**Rapport d'analyse environnementale  
pour la phase 1 du projet de mesures permanentes pour contrer  
les inondations de la rivière Lorette visant le remplacement du  
pont de l'Accueil, secteur du boulevard Wilfrid-Hamel, sur le  
territoire des villes de Québec et de L'Ancienne-Lorette**

**Dossier 3211-02-272**

**Le 17 décembre 2019**

FIGURE 2 TRAVAUX PROJÉTÉS AU PONT DE L'ACCUEIL

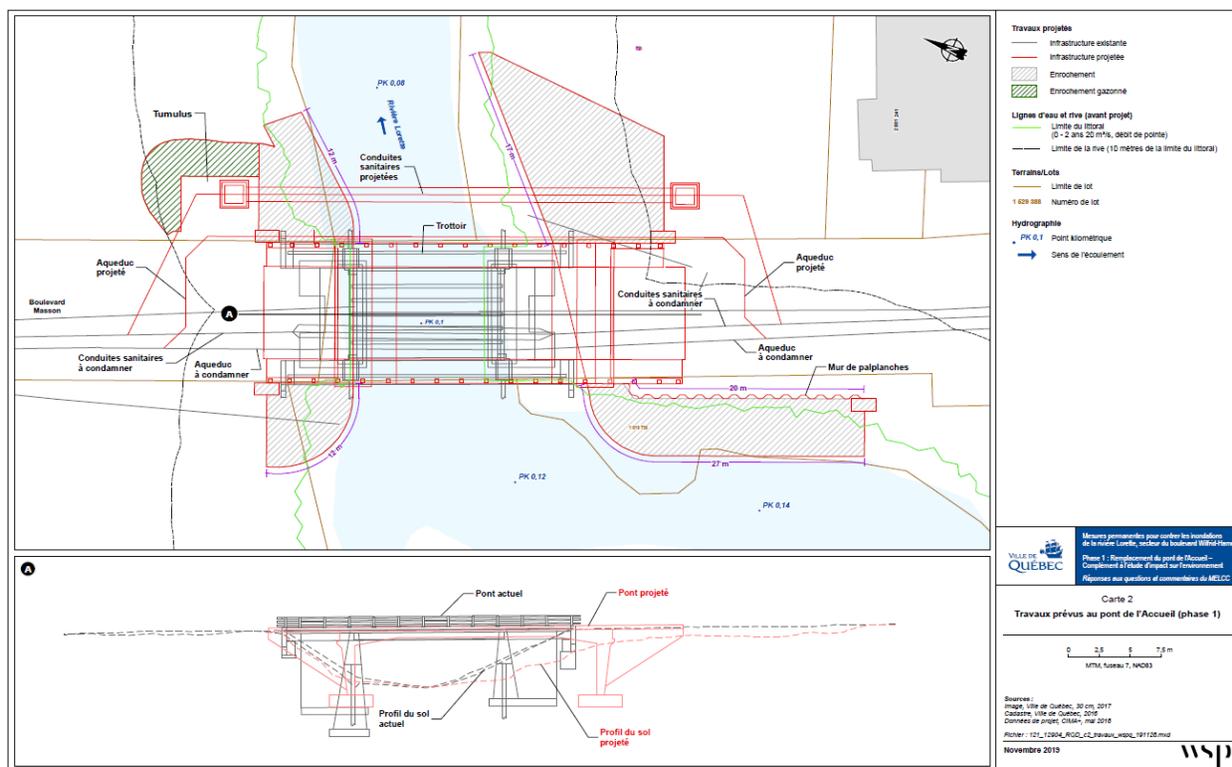
L'équipe d'analyse ne remet pas en question la nécessité, selon les règles d'ingénierie, de stabiliser avec des enrochements les culées du pont. Cependant, elle juge que la stabilisation des rives prévue au-delà de la protection des culées aurait dû faire l'objet d'une recherche plus approfondie au niveau des différentes techniques de stabilisation végétale, afin d'assurer une meilleure intégration

L'équipe d'analyse considère que dans ses réponses, l'initiateur n'a pas démontré qu'il a évité et minimisé au maximum les impacts sur les MHH selon la séquence « éviter-minimiser-compenser » prévue par la LQE, notamment au niveau des enrochements prévus de part et d'autre du pont. Il aurait été souhaitable que l'initiateur démontre que la superficie occupée par ces enrochements a été réduite au maximum afin d'éviter les empiètements en rive et en littoral et que des méthodes de stabilisation végétale, telles les phytotechnologies et les techniques mixtes fassent l'objet d'une réelle évaluation pour les secteurs visés par cet enrochement. À cet effet, la justification présentée par l'initiateur, sans données de terrain appuyant cette affirmation, ne permet pas à l'équipe d'analyse de conclure en ce sens. En effet, il est reconnu que les techniques de génie végétal sont utilisables en milieu fluvial au Québec. Des projets, tel que le Programme de stabilisation de berges de la rivière Richelieu par le ministère des Transports ([http://www.ree.environnement.gouv.qc.ca/projet.asp?no\\_dossier=3211-02-225](http://www.ree.environnement.gouv.qc.ca/projet.asp?no_dossier=3211-02-225)) et les travaux réalisés dans la rivière Saint-Charles, ont démontré que des techniques mixtes sont efficaces et permettent d'atteindre l'objectif de stabilisation tout en assurant une meilleure intégration au

L'équipe d'analyse recommande que l'initiateur soit tenu de démontrer, dans le cadre de sa demande d'autorisation en vertu de l'article 22 de la LQE, que les empiètements en milieux humides et hydriques ont été évités et minimisés, notamment en justifiant les enrochements proposés de part et d'autre du pont. Il doit également évaluer la possibilité de minimiser l'atteinte à ces milieux. Pour ce faire, il devra réaliser une réelle analyse des possibilités offertes par des techniques de moindre impact, telle que la stabilisation végétale (ex. : phytotechnologies, techniques mixtes, etc.). Dans le cas où il juge qu'une ou plusieurs de ces techniques ne sont pas applicables, il devra en faire la démonstration à l'aide de données récentes.
